令02原機(科保)074
令和2年10月12日

核燃料物質使用変更許可申請書

既に許可を受けた原子力科学研究所における核燃料物質の使用について、J R R - 3、燃料試験施設、バックエンド研究施設及び第 4 研究棟に係る内容を次のとおり変更する。詳細は別添 (1) から別添 (5) に示す。

核燃料物質使用変更許可申請書新旧対照表
（J R R - 3）
（申請書本文）

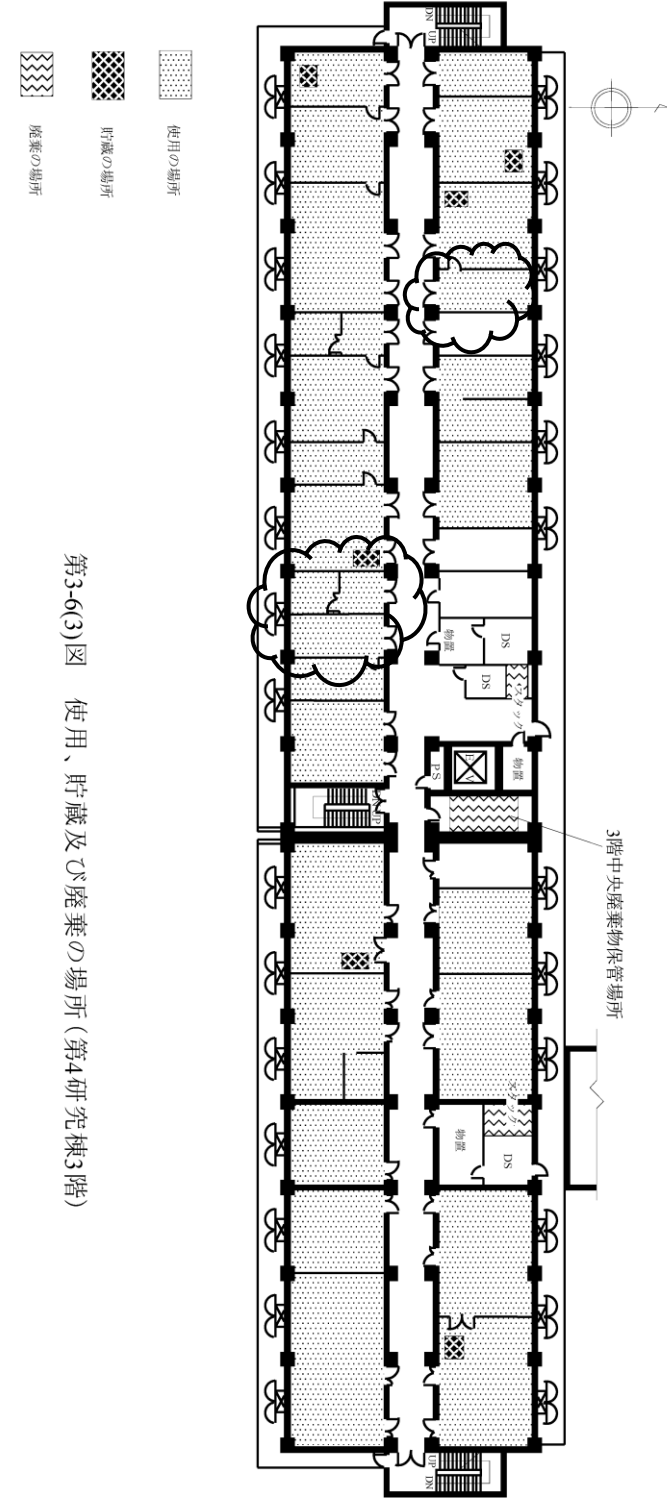
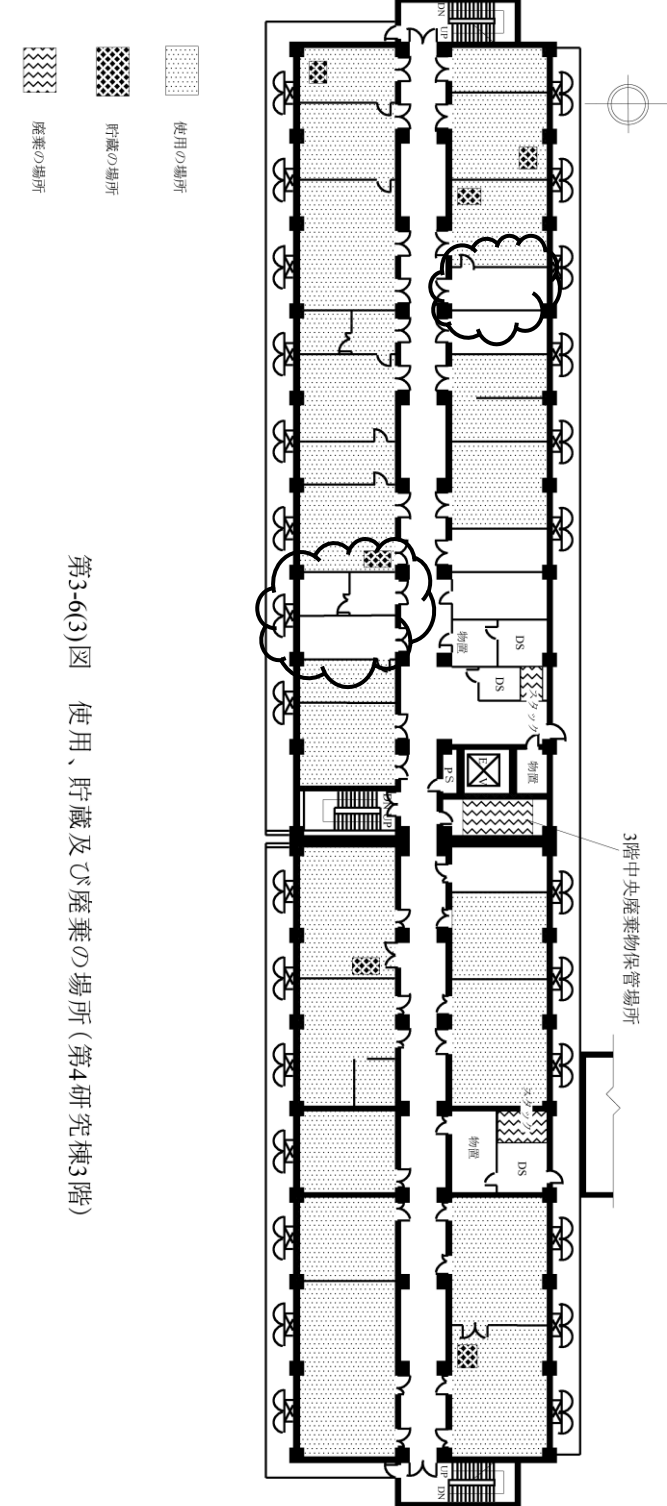
変更前	変更後	備考
<p>第1図~第3-4図 (記載省略)</p>  <p>①: 使用の目的 1 ②: 使用の目的 2 ③: 使用の目的 3 ④: 使用の目的 4 ⑤: 使用の目的 5 ⑥: 使用の目的 6 ⑦: 使用の目的 7 ⑧: 使用の目的 8</p> <p>第3-5図 第4研究棟内実験室配置図</p> <p>第3-6(1)図 (記載省略)</p>	<p>第1図~第3-4図 (変更なし)</p>  <p>①: 使用の目的 1 ②: 使用の目的 2 ③: 使用の目的 3 ④: 使用の目的 4 ⑤: 使用の目的 5 ⑥: 使用の目的 6 ⑦: 使用の目的 7 ⑧: 使用の目的 8</p> <p>第3-5図 第4研究棟内実験室配置図</p> <p>第3-6(1)図 (変更なし)</p>	<p>使用室の追加及び 削除</p>

変更前	変更後	備考
 <p>第3-6(2)図 使用、貯蔵及び廃棄の場所(第4研究棟2階)</p>	 <p>第3-6(2)図 使用、貯蔵及び廃棄の場所(第4研究棟2階)</p>	<p>使用室の削除</p>

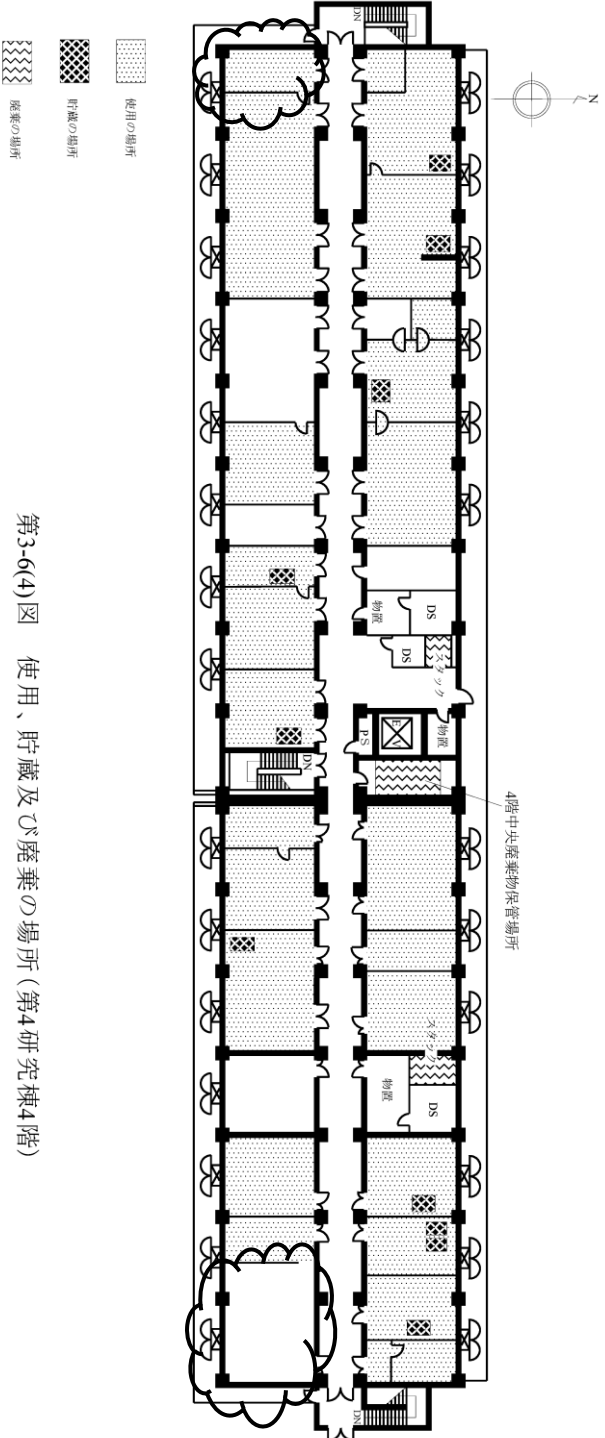
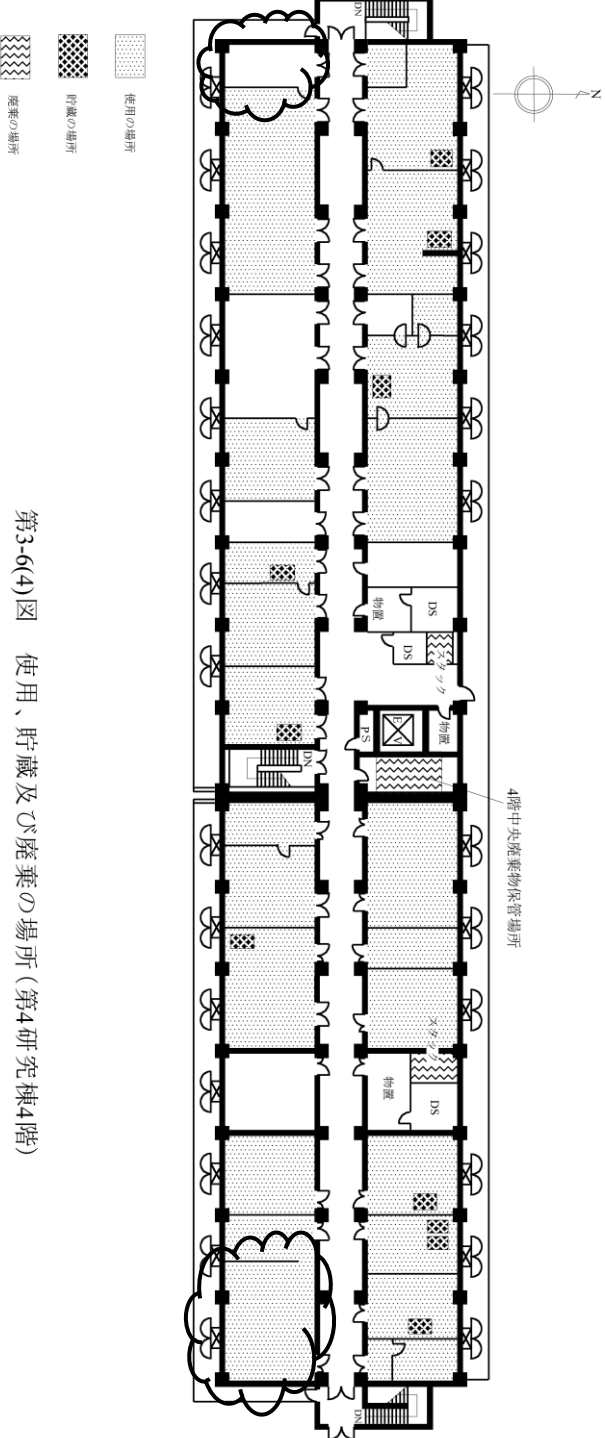
- 9) 「7. 核燃料物質の使用施設の位置、構造及び設備」のうち、「7-3 使用施設の設備」において、放射線管理設備にフードを追加する。
- 10) 使用室及び取扱設備・機器の追加等に伴い、以下の変更を行う。
- ① 「第3-5図 第4研究棟内実験室配置図」において、使用室に関する記載を変更する。
 - ② 「第3-6(2)図 使用、貯蔵及び廃棄の場所(第4研究棟2階)」、「第3-6(3)図 使用、貯蔵及び廃棄の場所(第4研究棟3階)」、「第3-6(4)図 使用、貯蔵及び廃棄の場所(第4研究棟4階)」において、使用室に関する記載を変更する。

変更前	変更後	備考
<p>第4-4図 管理区域出入口配置図</p> <p>※ 破線で囲むフードは過去に核燃料物質を使用した設備</p> <p>第4-5図 (記載省略)</p>	<p>第4-4図 管理区域出入口配置図</p> <p>第4-5図 (変更なし)</p>	<p>取扱設備・機器の追加</p> <p>取扱設備・機器の追加に伴う削除</p>

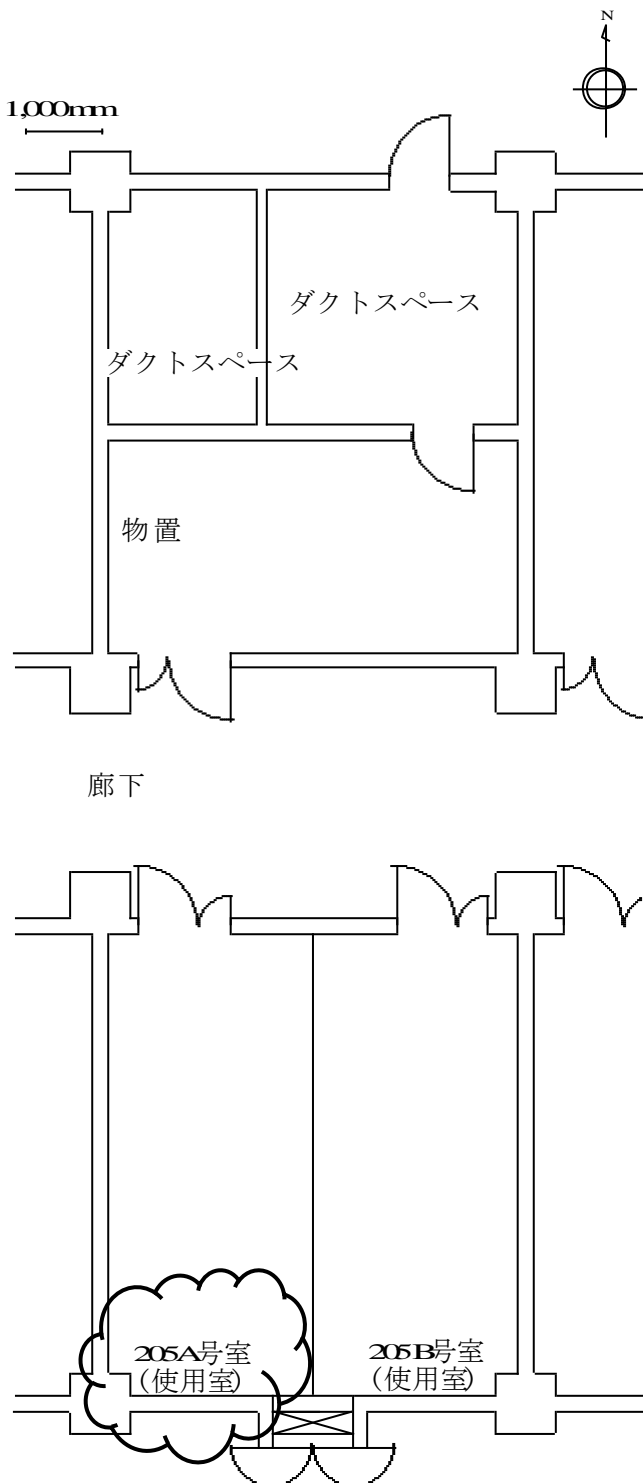
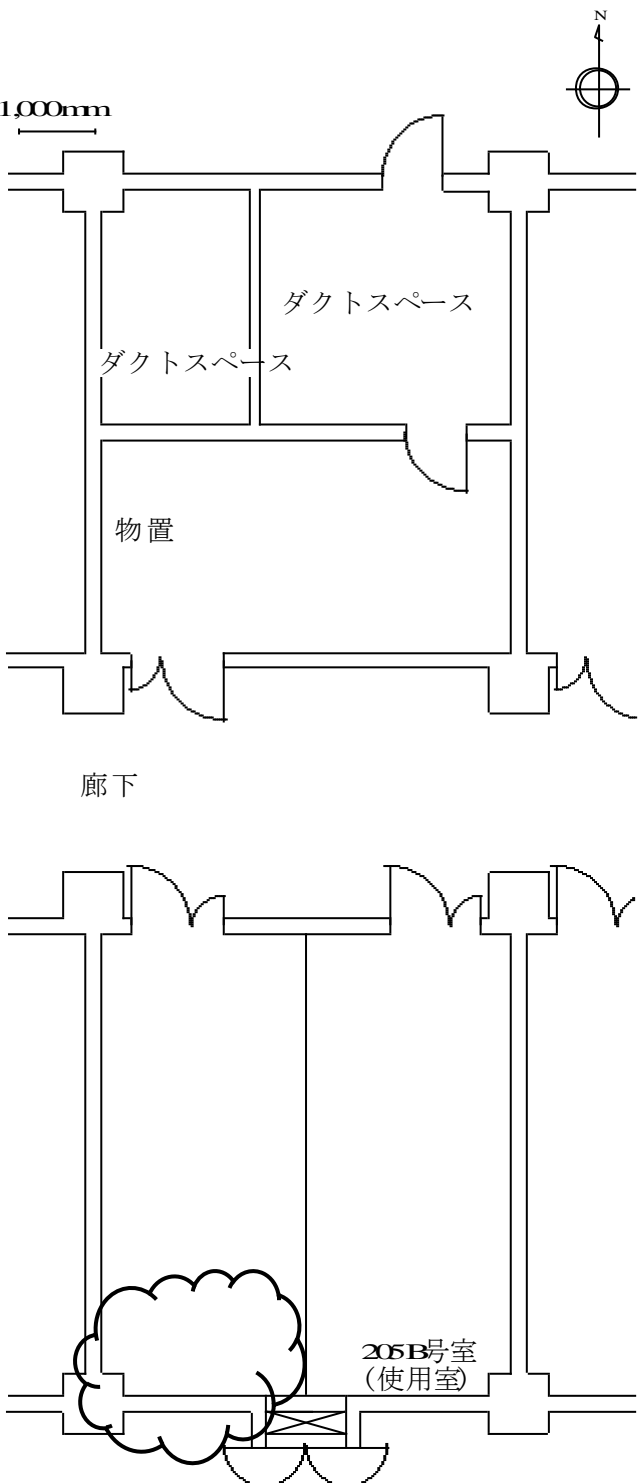
- ③ 「第4-1図 101AB、101C-103、102-104号室配置図」、「第4-4図 管理区域出入口配置図」、「第4-6図 201A、201BC-203C、202A、202BC-204C、203AB、203C1、204A、204B号室配置図」から「第4-12図 301-303C、302、303AB、304号室配置図」、「第4-15図 311、313C号室配置図」から「第4-19図 407、408AB、408C号室配置図」、「第4-23図 415BC、416、418A2、418BC号室配置図」、「第4-24図 419-421BC、420、422、422A1号室配置図」において、使用室、取扱設備・機器に関する記載を変更する。
